**RAPPORT DE MISE EN SERVICE D'UNE INSTALLATION ELECTRIQUE / CONTRÔLE PÉRIODIQUE****Données générales**

Lieu du contrôle:	Rue de Genève 115 , 1140 EVERE		
Propriétaire:	YALCIN		
Client:	PEB Logic SPRL Beghin Christophe,Rue Max Waller 22, 1190 FOREST		
Type de locaux:	Appartement	Distributeur d'énergie:	/
Code EAN:	541 44		
Installateur:	/		
N° TVA:	/	ou n° carte ID: /	Émis à: /
Agent-visiteur:	Muhammed Yavas		Date du contrôle: 13/11/2015

Type contrôle:	Art 276bis Transfert de propriété
Info complément:	/
Réinspection à:	/

Schéma d'implantation simplifié (< 01/10/1981) ou photo de l'installation électrique (> ou < 01/10/1981)

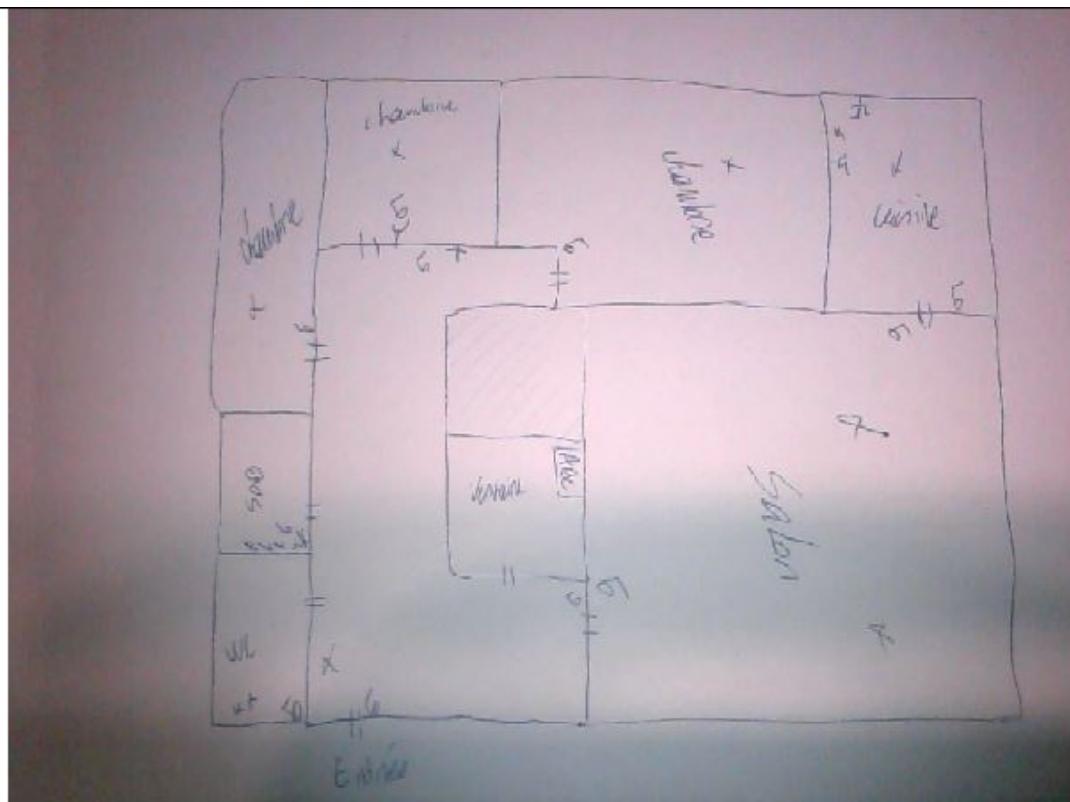
7.04 CUISINE
